<b>Title - Sujet</b> Aménagement fonctions d'accueil CFF	
<b>Solicitation No. - N° de l'invitation</b> EF236-211095/A	<b>Amendment No. - N° modif.</b> 003
<b>Client Reference No. - N° de référence du client</b> R.087272.001	<b>Date</b> 2020-11-16
<b>GETS Reference No. - N° de référence de SEAG</b> PW-\$MTC-410-15900	
<b>File No. - N° de dossier</b> MTC-0-43131 (410)	<b>CCC No./N° CCC - FMS No./N° VME</b>
<b>Solicitation Closes - L'invitation prend fin</b> <b>at - à 02:00 PM</b> <b>on - le 2020-11-23</b>	<b>Time Zone</b> <b>Fuseau horaire</b> Heure Normale du l'Est HNE
<b>F.O.B. - F.A.B.</b> <b>Plant-Usine:</b> <input type="checkbox"/> <b>Destination:</b> <input type="checkbox"/> <b>Other-Autre:</b> <input type="checkbox"/>	
<b>Address Enquiries to: - Adresser toutes questions à:</b> Spina, Angelina	<b>Buyer Id - Id de l'acheteur</b> mtc410
<b>Telephone No. - N° de téléphone</b> (514) 703-4764 ( )	<b>FAX No. - N° de FAX</b> ( ) -

### **Modification 003**

**AMÉNAGEMENT DES FONCTIONS D'ACCUEIL / CENTRE FÉDÉRAL DE FORMATION  
PLANNING OF RECEPTION FUNCTIONS / FEDERAL TRAINING CENTER**

**QUESTIONS ET RÉPONSES / QUESTIONS AND ANSWERS**

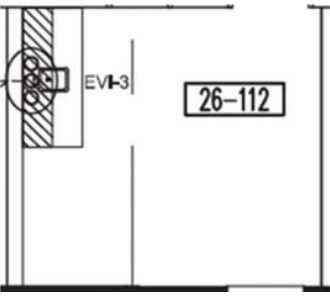
<b>6 (EN)</b>	In the ventilation section of the specifications and on the plans, there is no manufacturer specified for the equipment, grilles and diffusers. Is it possible to know which manufacturer is accepted?	The Government of Canada does not allow to specify a model number in tender documents. Therefore, you'll need to find the model in terms of the description provided in the table.
<b>7 (FR)</b>	Dans le devis, section 26 05 34 3.2.5, il est demandé des conduits à revêtement époxydique dans les vide technique ou dans le tunnel de services. Lors de notre visite de chantier, nous avons remarqué que les conduits existant dans le vide technique sont en « EMT ». Est-ce que les conduits époxydique sont nécessaires?	Fournir tel que document de soumission.
<b>7 (EN)</b>	In the specification, section 26 05 34 3.2.5, epoxy coated conduits are required in the technical void or in the service tunnel. During our site visit, we noticed that the existing ducts in the technical void are in EMT. Are epoxy conduits required?	Supply as per tender documents.

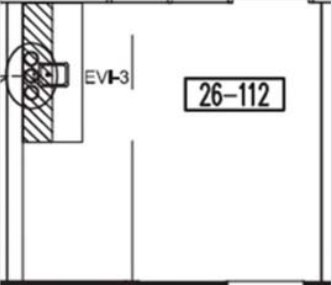
<b>9 (EN)</b>	Can you provide a 40Amp 240V electrical power for the worksite construction trailer? If so, how far will it be?	The contractor will be authorized to plug into an existing 120/240 panel that has available space. It is situated in the basement of building 3. The approximate distance to the panel will be 37m with the majority of it outside.
<b>10 (FR)</b>	L'emplacement du nouveau panneau montré sur les plans cause un conflit avec l'existant et ne laisse pas d'espace suffisant pour l'installation. Est-ce acceptable d'installer le nouveau panneau sur le côté opposé de la colonne dont il a déjà un panneau installé?	La localisation précise sera coordonnée en chantier.
<b>10 (EN)</b>	The location of the new panel shown on the plans causes a conflict with the existing one and does not leave sufficient space for installation. Is it acceptable to install the new panel on the opposite side of the column that it already has a panel installed on?	Precise location to be determined on site.
